Project: Purmerend - Hotel Kom A7
Gemeente: Purmerend
Aanvrager: Michiel Kaspers
Organisatie: BugelHajema Adviseurs

CONCEPT Wateradvies

Van: [REDACTED]
Verzonden: maandag 13 juli 2020 18:06
Aan: [REDACTED]
Onderwerp: Digitale watertoets Hotel kom A7

Van: [REDACTED]
Verzonden: woensdag 9 september 2020 18:05
Aan: [REDACTED]
CC: [REDACTED]
Onderwerp: Wateraspecten ten aanzien van ontwikkeling Hotel kom A7

OVERZICHT OPPERVLAKE VERHARDING / WATER

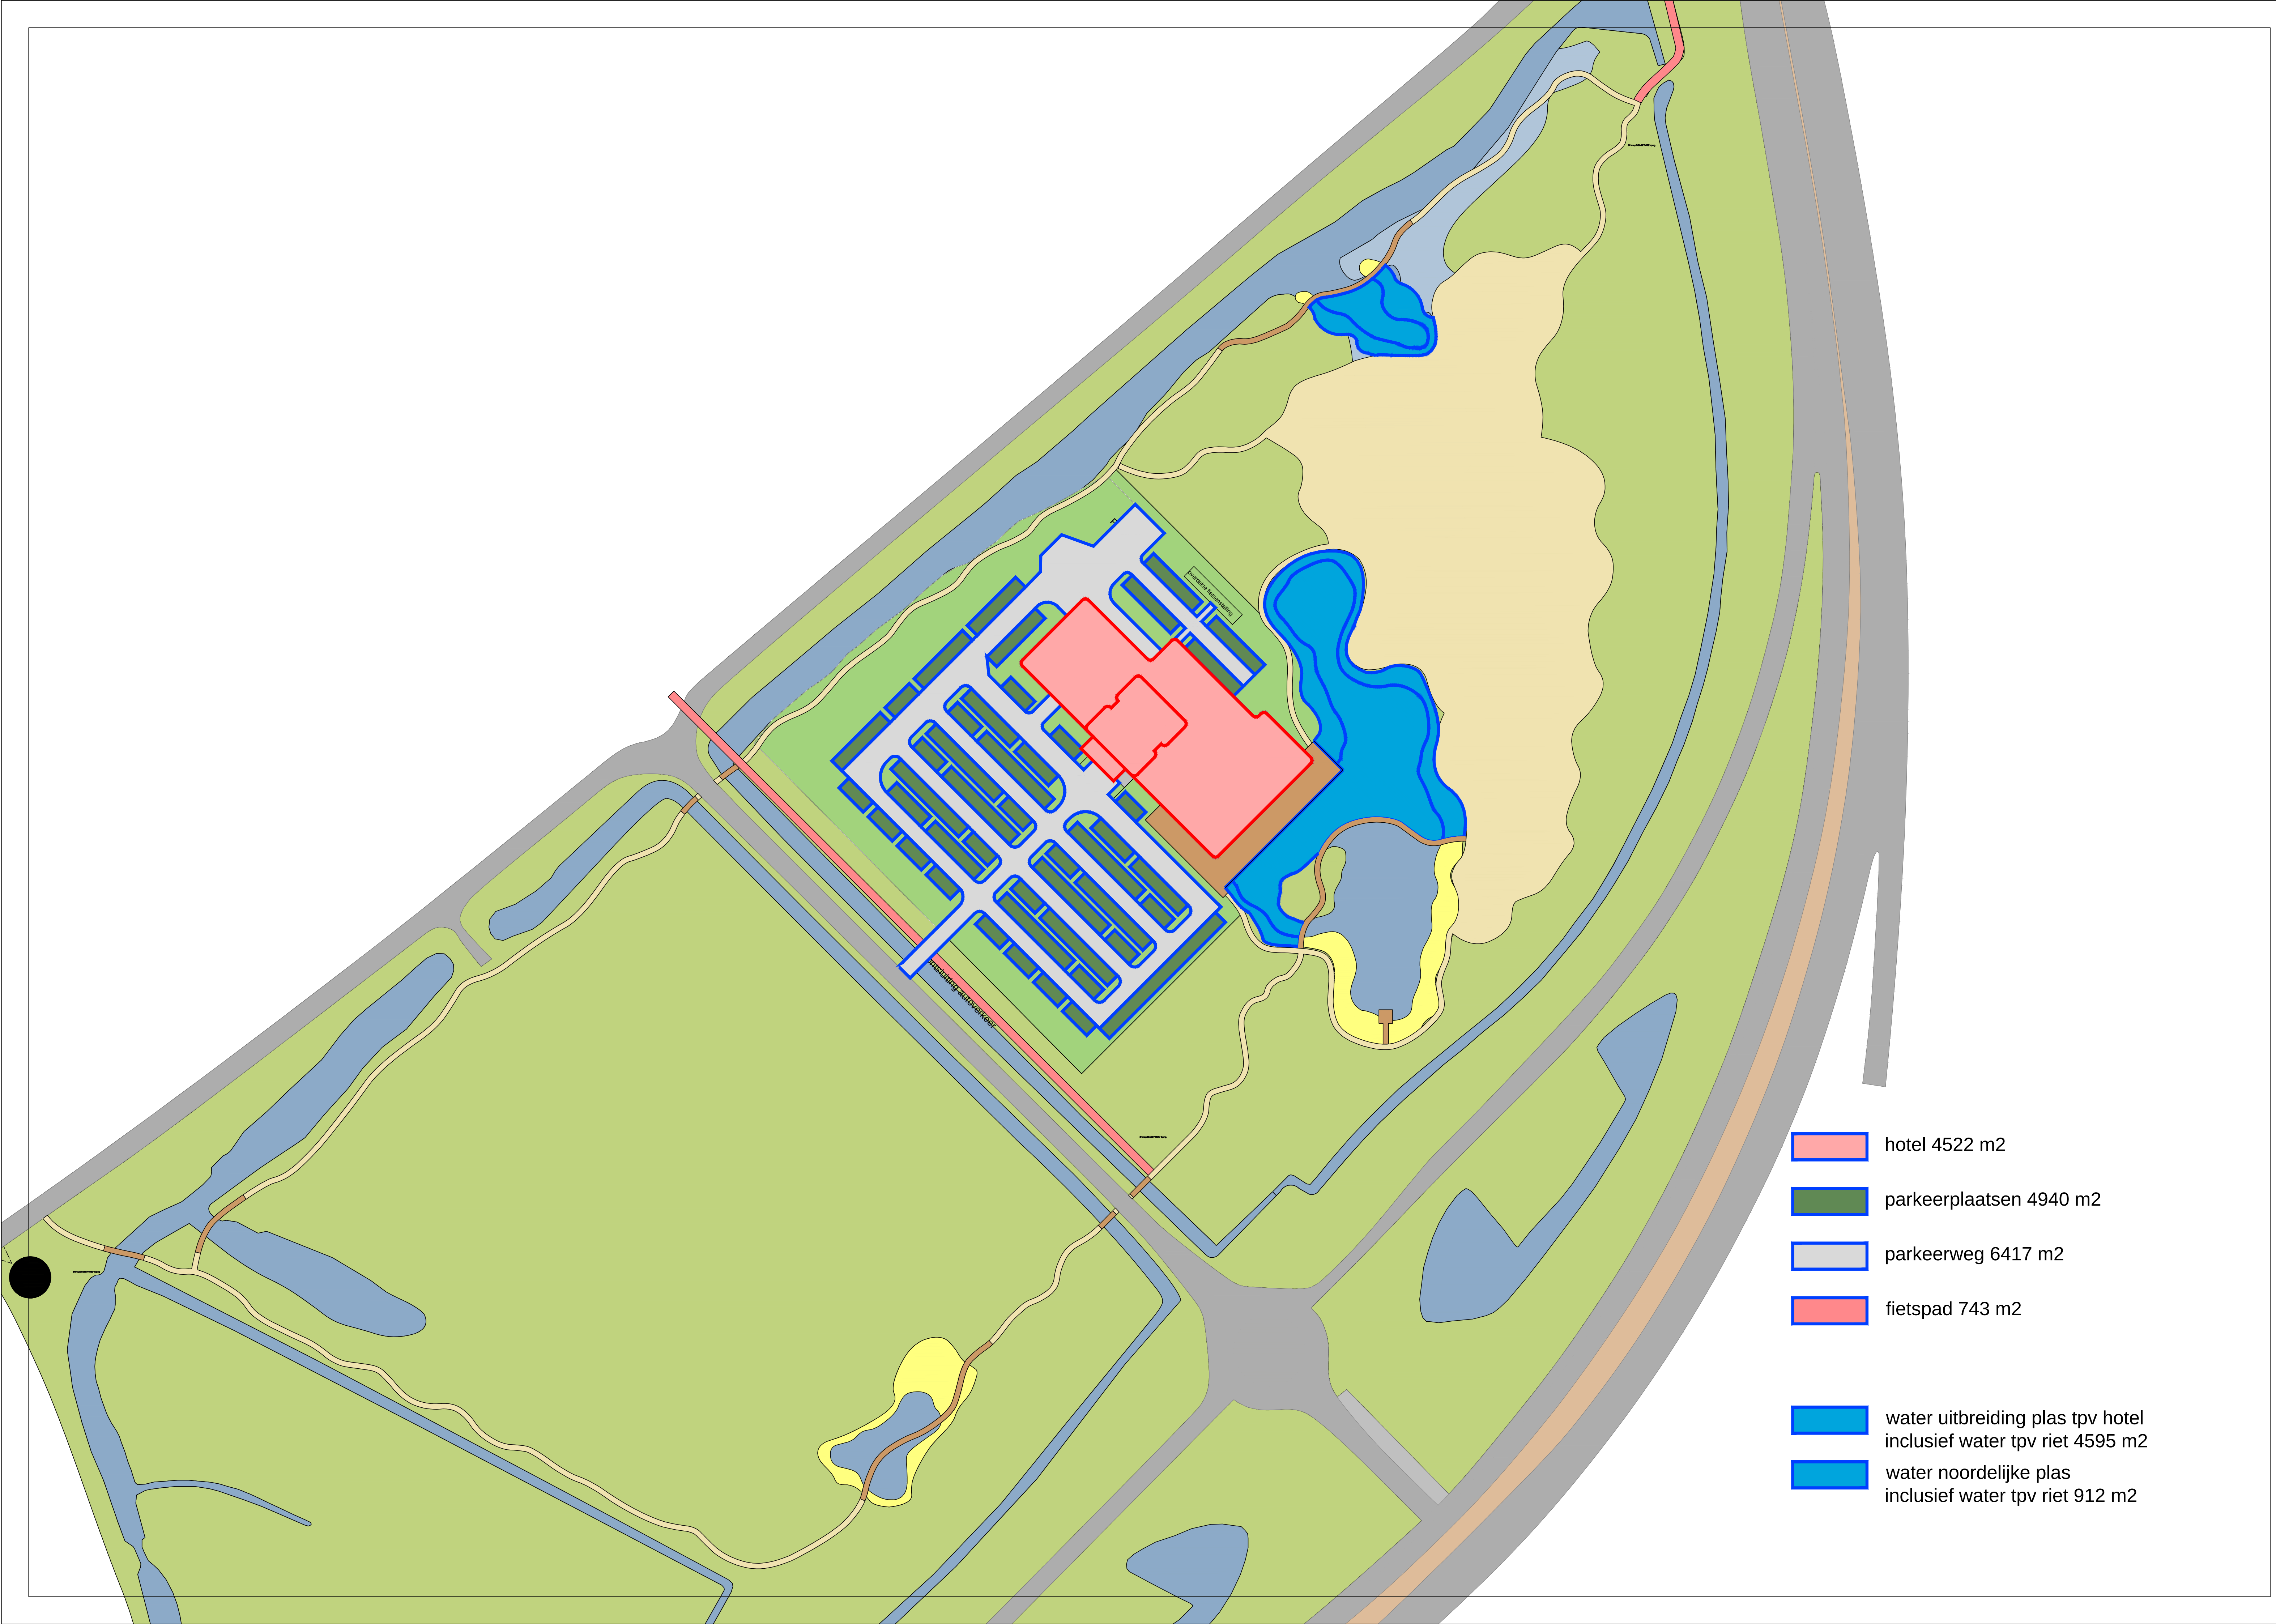
Volgens uw informatie gaat het om een verhardingtoename van 22.375 m². Kunt u aangeven of, en zo ja hoeveel (cm) en het aantal m², er ten behoeve van deze ontwikkeling zal worden opgehoogd? Voor een verhardingtoename van 800m² en meer is een watervergunning van het hoogheemraadschap nodig. Bij een verhardingtoename van meer dan 2000 m² wordt een maatwerkberekening, op basis van de locatie specifieke omstandigheden, uitgevoerd voor het benodigde percentage aan watercompensatie.

Aangegeven is dat er 5.507 m² (nieuw?) oppervlaktewater kan worden gerealiseerd. Op dit moment kan nog geen berekening worden gedaan naar de minimale compensatie eis.

Graag ontvang ik, naast de reeds aangeleverde tabel met verhardingtoename en het voorgenomen oppervlak te graven water, de plantekeningen op schaal en profielen inclusief maatvoering ten opzichte van NAP?

- Kruin v/d weg ca. 0,8 -NAP
- Terrein lijkt te variëren tussen -1,2 en -0,8 tov NAP
- We zullen het terrein nagenoeg niet verhogen
- Het hotel zal een peil krijgen ca. 30 cm boven maaiveld en zal dus als peil ca. 0,7 -NAP krijgen
- De parkeerplaatsen zullen worden voorzien van doorlatende verharding (zie aangepast berekening in bijlage)
- Het hemelwater zal worden afgevoerd naar het naastgelegen open water
- Afvalwater (vuil) zal worden aangesloten op het riool.
